4. Änderung des Bebauungsplans „Südlich Stadtweiherbach“:
 vBP „NVZ Lindauer Straße“
 Stadtplanungsamt Kempten

Ergebnisse der öffentlichen Auslegung
 zur Fassung vom 19.11.2024

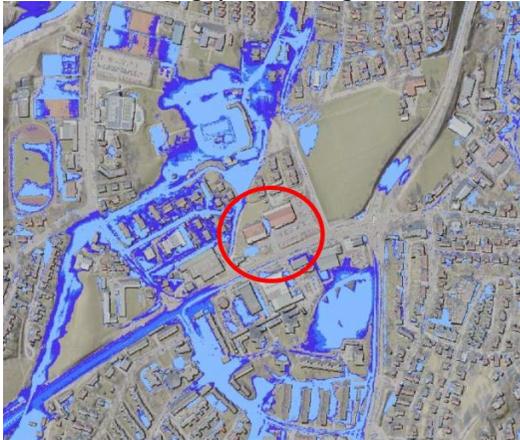
<p>9.</p>	<p>Untere Immissionsschutzbehörde vom 13.01.2025</p>	<p>1. <u>Sachverhalt:</u> Die Planung berücksichtigt nun eine 3,5 m hohe Sandwich-Paneelen Wand an der westlichen Grundstücksgrenze entlang der TG-Zufahrt.</p> <p>In der aktuellen Beteiligung ist an der nördlichen Gebäudefassade des erweiterten EDEKA-Marktes ein Gaskühler planlich dargestellt.</p> <p>Weitere Änderungen konnten den Planunterlagen sowie dem Textteil Stand 19.11.2024 nicht entnommen werden. Im Übrigen wird auf die immissionsschutzfachlichen Stellungnahmen vom 28.02.2024 sowie vom 20.06.2024 verwiesen.</p> <p>2. <u>Immissionssituation</u> Gewerbelärm Die für die Lärmprognose zugrunde gelegten Verkehrsdaten zur Parkierung auf den oberirdischen Stellplätzen und der TG bleiben unverändert, lediglich die Höhe der Wand zwischen TG-Zu- und Abfahrt und dem angrenzenden Wohngebiet an der Zölchstraße wurde von 3,0 m auf 3,5 m erhöht.</p> <p>Auf Grundlage der Daten zur Parkplatz- und Tiefgaragennutzung nach der Erweiterung der Verbrauchermärkte (vgl. immissionsschutzfachliche Stellungnahme vom 20.06.2024) und unter Berücksichtigung der Errichtung einer 3,5 m hohen Sandwich Paneelen Wand entlang der westlichen Flurstücksgrenze wurde eine erneute Prognoseberechnung durchgeführt. Folgende Beurteilungspegel (LR) konnten an den maßgeblichen Immissionsorten ermittelt werden:</p>	<p>Die Hinweise der unteren Immissionsschutzbehörde werden zur Kenntnis genommen.</p> <p>Die Hinweise der unteren Immissionsschutzbehörde werden zur Kenntnis genommen.</p>

<p>Durch den Parkierungsverkehr, die TG-Zu-/und Abfahrten sowie die Lkw-Anlieferungen ist zunächst mit keinen Lärmschutzkonflikten an den angrenzenden Wohnnutzungen zu rechnen. Im Rahmen der Prognoseberechnung wurde eine 3,5 m hohe Sandwich-Paneelen Wand entlang der westlichen Grundstücksgrenze berücksichtigt. Die Lage und Höhe der Sandwich-Paneelen Wand ist planlich und textlich als Festsetzung aufzunehmen.</p> <p>Hinsichtlich des Betriebs der TG wird empfohlen, den Schrankenbereich zur Tiefgarage innerhalb des TG-Geschosses anzuordnen. Der Wartebereich der Fahrzeuge sollte sich innerhalb des eingehausten Bereichs befinden.</p> <p>Die immissionsschutzfachliche Beurteilung von TGA- und RLT-Anlagen erfolgt im Rahmen des bauordnungsrechtlichen Verfahrens. Der in den Planunterlagen dargestellte Gaskühler ist nicht Teil der immissionsschutzfachlichen Bewertung. Es wird darauf hingewiesen, dass der Aufstellungsort des dargestellten Gaskühlers aus immissionsschutzfachlicher Sicht nicht als besonders geeignet angesehen wird.</p> <p><u>Hinweis:</u> Es wird gebeten Freisteller nach Art. 58 BayBO durch Festsetzung auszuschließen.</p>	<p>Die Lage und Höhe der Sandwich-Paneelen Wand (Einhausung TG-Zufahrt) wird textlich im Bebauungsplan klargestellt. In den textlichen Festsetzungen wird redaktionell aufgenommen, dass diese Baugrenze für die Einhausung der Tiefgarage dient. Im Zeichnerischen Teil wurde dies bereits durch eine zweite Baugrenze dargestellt und ermöglicht. Zusätzlich wird hier auf den Vorhaben- und Erschließungsplan verwiesen, der die Lärmschutzwand darstellt.</p> <p>Die Empfehlung, den Schrankenbereich innerhalb des Tiefgaragengeschosses anzuordnen sowie den Wartebereich der Fahrzeuge innerhalb des eingehausten Bereiches zu verorten, wird zur Kenntnis genommen. Eine Schranke ist laut Vorhabenträger nicht vorgesehen.</p> <p>Den Anregungen bzgl. Standort Gaskühler wird stattgegeben, sie sind in den Vorhaben- und Erschließungsplan eingearbeitet. Eine Anpassung im Zeichnerischen Teil des Bebauungsplanes ist nicht notwendig.</p> <p>Dem Hinweis wegen Freisteller nach Art. 58 BayBO wird nicht gefolgt, da es sich bei der vorliegenden Planung um einen Sonderbau handelt und daher keine Genehmigungsfreistellung zulässig ist.</p> <p><u>Ergebnis der Abwägung:</u> Der Hinweis zur Einhausung der Tiefgarage wird im Bebauungsplan-Satzungstext entsprechend der Stellungnahme angepasst. Die Herausnahme des Gaskühlers wird im Vorhaben- und Erschließungsplan angepasst.</p>

Die Hinweise der unteren Immissionsschutzbehörde werden zur Kenntnis genommen.
